COMMISSION ROYALE DES MONUMENTS ET DES SITES
KONINKLIJKE COMMISSIE VOOR MONUMENTEN EN LANDSCHAPPEN

N/Réf. : BSA20003_706_SUIVI **BERCHEM-SAINTE-AGATHE. Cité moderne : Place de l'Initiative, 1-5 et rue de la Gérance, 2-8 (arch. V. Bourgeois)**
Gest. : BDG (= Classé comme ensemble)
V/Réf. : 2268-0029/49/2020-021PR **PERMIS UNIQUE: Rénover lourdement les bâtiments sans modifier le volume : petites modifications par rapport au permis délivré concernant les jours de cave en façade arrière et les cheminées**
Corr: Pierre Bernard

Avis conforme de la CRMS

Situation projetée (permis octroyé) – plan des abords : tous les soupiraux sont maintenus ouverts et restaurés
Situation projetée (nouvelle proposition) – plan des abords reprenant les soupiraux maintenus (extr. du dossier de demande)

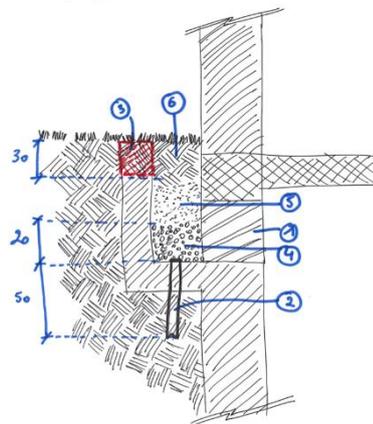
1. Fermeture de certains soupiraux : dans le permis octroyé, il est prévu le maintien et la restauration des 126 soupiraux, accompagnés de l'uniformisation des grilles encadrées de bordures de béton. Or, il s'avère que les linteaux des soupiraux sont en mauvais état (gonflement des armatures, éclatement du béton, corrosion des poutrelles), ce qui entraîne un surcoût dans les travaux de restauration. De plus, vu l'agrandissement par la réunion de plusieurs caves en une, il y a parfois 2 ou 3 soupiraux par cave pour la ventilation. L'actuelle demande est de fermer les soupiraux devenus inutiles et de n'en garder qu'un seul par cave. Les soupiraux conservés auraient, comme prévu, leur linteau renforcé, la bordure en béton et la grille restituées. Les soupiraux fermés – situés uniquement en façade arrière, non visibles depuis l'espace public – seraient remblayés et le revêtement du sol, à savoir du gazon ou la terrasse en pavés de béton, serait prolongé.

1. Fermeture du soupiraux – voir détail stabilisé
2. Forage (prof. 50cm) + tuyau diam. 50 en PEHD
3. Si nécessaire pour la réalisation du revêtement de sol et à confirmer selon le niveau projeté, démoliti de la tête de mur en maçonneries de béton du soupiraux. Intervention à limiter au maximum
4. Empierrement (prof. 20cm)
5. Stabilisé
6. Terre arable + gazon ou dalles 30x30cm en béton

L'Assemblée émet un avis favorable sur les demandes de modifications par rapport au permis octroyé jugeant qu'elles sont sans impact significatif sur la valeur patrimoniale de l'ensemble classé d'autant que plusieurs éléments du même type sont conservés par ailleurs et de manière proportionnée.

Situation projetée : nouvelle proposition intégrant en rouge les cheminées à démolir. Entourés en rouge, les mitrons des cheminées à démonter (extr. du dossier de demande)

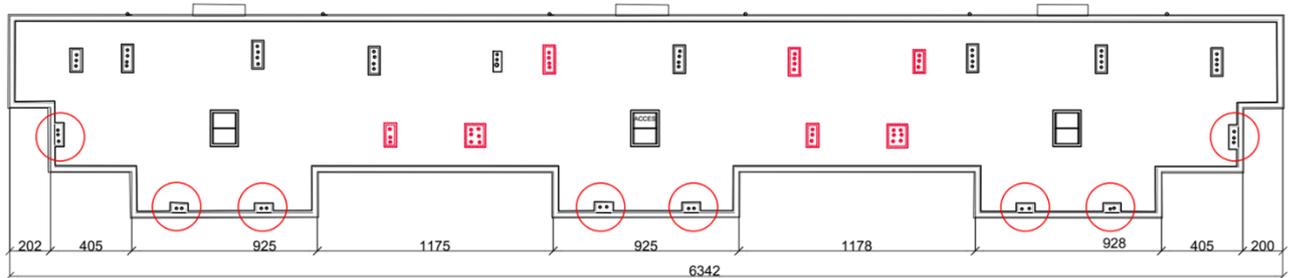
2. Démolition de certaines souches extérieures de cheminée : dans le permis octroyé, il est prévu le maintien et la restauration des souches de cheminée. Cependant, vu le mauvais état structurel de certaines d'entre elles et leur obsolescence (plusieurs corps de cheminée ont été démolis selon l'aménagement des logements), il paraît raisonnable d'enlever certaines de ces souches qui, de plus,

ne sont pas visibles de la rue. En effet, cela permettrait de limiter les coûts de restauration, d'éviter des risques potentiels d'infiltration et de ponts thermiques, et de prolonger le complexe de toiture. Il est également demandé de déposer certains mitrons (là où les corps de cheminées sont démolis mais où les souches sont maintenues) et de les stocker. Les couvre-murs seraient restaurés ou restitués.
